# 令和5年度 農村防災・災害ボランティア施設点検活動

【 知内土地改良区 】

点検施設 重内頭首工

## 報告書

写真-6 土砂吐ゲート扉体（下流側面）

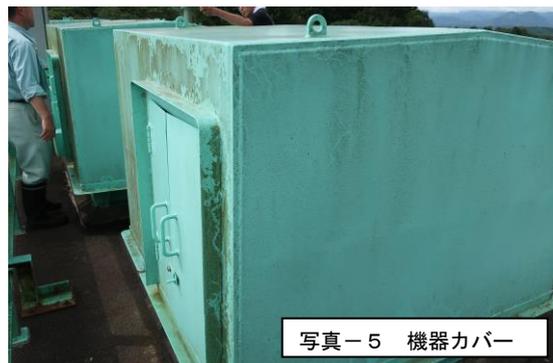
- 1) 平成20年（区）維持管理 土砂吐ゲート・取水ゲート開閉器及び機器カバー塗装（写真-4、5）
- 2) 令和元年（区）維持管理 土砂吐ゲート扉体塗装（写真-6、7）

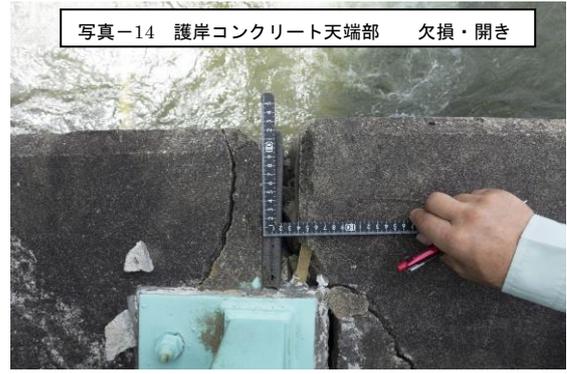
取水ゲートのコンクリート部についても目立った損傷は見受けられなかったが、護岸擁壁部天端の傾倒が見られた。(健全な擁壁との差4cm) また、数か所のひび割れ、欠損箇所が見られたが、構造上の欠陥とはならない。(写真-13、14)

- ・土砂吐ゲート及び取水ゲートについては、塗装の劣化は見られるが、破損・損傷は見られなかった。なお、止水ゴムについては劣化が見受けられ、専門業者の点検が必要と考える。
- ・土砂吐ゲート機側操作盤、開度計、電気配線ボックス前後の配管、取水ゲート操作盤、建屋入口、電力引込開閉基盤等の特に発錆が著しい個所については、早期に補修を行うことが望ましい。
- ・取水ゲート開閉器の基礎部のモルタルが破損しており、補修が必要と判断される。

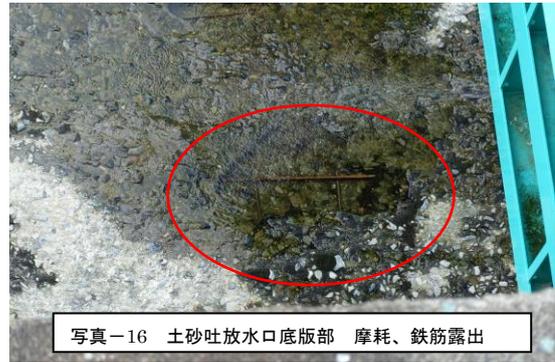
今回は調査前の降雨により、底版部については確認できなかったが、以前の調査資料から底版部に流水と土砂による摩耗が激しく、鉄筋の露出があることが判明している。

底版部の凹凸により土砂吐ゲートで締め切りを行っても漏水が起きていることが、聞き取り調査で判明しており、早急の補修が必要と判断される。(写真-15、16) (※過去の調査写真を流用している。)

- ・固定堰は全体的にひび割れが生じており、堤頂部の目地が切れ漏水している。また、エプロンにはひび割れ・摩耗及び右岸側で数センチの沈下が見られる。今後も定点的な観測を続けるとともに、取水機能や河川流況などへの影響にも留意し、必要により断面修復を検討していくべきと考える。
- ・土砂吐ゲート堰柱部の微細なひび割れについては、補修で行える範囲と考える。
- ・土砂吐ゲート放水路の底版部については、今回は調査前の降雨により確認できなかったが、「北海道土地改良事業団体連合会 令和2年度 診断・管理指導結果調書」及び「岩倉建設(株) 2022年度 農業水利施設点検活動報告書」から、流水と土砂による摩耗が激しく、鉄筋の露出があることが判明している。また、底版部の凹凸により土砂吐ゲートで締め切りを行っても漏水が起きていることが聞き取り調査で判明しており、早期に補・改修を行うことが望ましい。
- ・護岸コンクリートの傾倒は、工事完成から59年経過を経て4cm程度であり、現時点で施設機能は保たれているものの、傾倒幅が大きくなっていないか、毎年の経過観察が必要であり、耐震化など予防保全の観点からも、今後、より詳細な検討を行うべきであると考える。
- ・護岸コンクリート頭部の亀裂、剥離は部分的な補修で良いと判断する。

写真-20 土砂吐ゲート止水ゴム

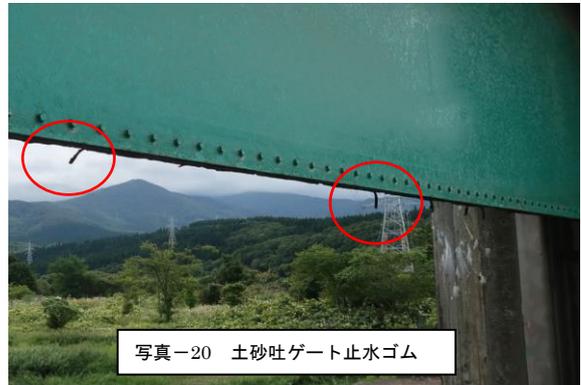
止水ゴムに劣化が見受けられる。  
※ゴムが切れて下に垂れ下がっている。  
(写真-21)
